Fa
Fachada à la Calle de Zurita.

Informe el Sr. D.º An.º Berete Arquitecto, y Re-
^{or} Rex, Comis.º del p.º de esta Corte ante V.º. haze
presente quiere labrar un sitio
Quaxtel con el r.º propio en la Plazuela de
el Mo.º mayor Sabapien vaso del diseño q.º
óu teniente. y junto presenta en cuya atenta.

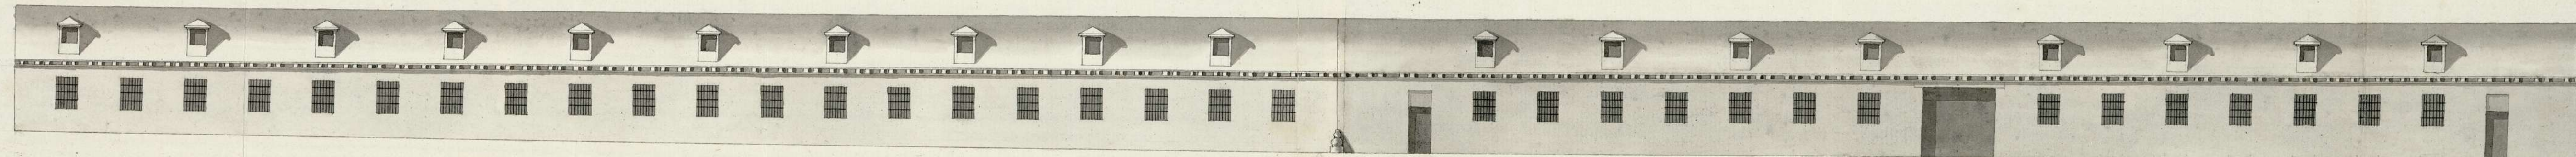
conscido el sitio
que el memorial
refiere, y el di-
s.º que se pre-
senta para labrar Casa, y no hállo inconveniente en
que con arreglo á él se egecute, dando al único cuerpo,
que se propone elevar la altura de trece pies y medio
que muestra el Diseño desde el p.º de la Calle hasta

la corona del Alero, en el punto de la medianería de la Calle de Zurita, corriéndose dha altura a nivel, sin escalon alguno en ambas fachadas, de suerte que la altura sea toda en una línea (o superficie) horizontal continuada: El Alero ha de ser decente de madera labrada con su canalón para recibir las aguas del tejado, y al piso de la Calle en ambas fachadas se han de poner las losas que es costumbre de piedra verroquena sólida de tres pies de ancho y medio de grueso dejando la con alguna elevación respecto del medio de la Calle para que a este concurran las aguas en tiempo de lluvias, y dejen transitables al Público las hazeras: previniendo, así mismo, que la línea de la fachada de la Calle de Labapies se ha de tirar recta desde el punto de la medianería con la Casa n.º 17 a corresponder lineal con la hazera de la otra Casa que hace esquina para entrar en la Calle de Zurita dejando en ésta entrada veinte y quatro

pies de ancho (en angulos iguales reciprocos).
siguiendo asimismo por esta Calle recta la li-
nea desenfachada avnir con su medianeria: y
que los cerramientos de las puertas y venta-
nas séan con arcos lintelados de fabrica y no
con umbrales de madera á reserva de la Puer-
ta grande que se destina á carruages, que por
su altura no quida la suficiente vasa del ale-
ro para cerrar con fabrica: y las rejas de las
ventanas no han de resaltar del vivo de la
pared mas que seis dedos comprendido el gru-
so del hierro: Ten habiendo elevado la fachada
varay media sobre el piso de la Calle y dos va-
ras, debe este interesado avisar a V. J. que
se ha de venir mandar reconocer la obra, y
igual aviso y reconocimiento se debe prac-
ticar luego que esté a los remates, para que
conste á V. J. haberse observado lo que se sir-
va resolver y es quando debo informar. Ma-
drid y Febr. 2 de 1778.

Conceder esta liz. con anexo a los
informes antecedentes
Ha. el mismo dia
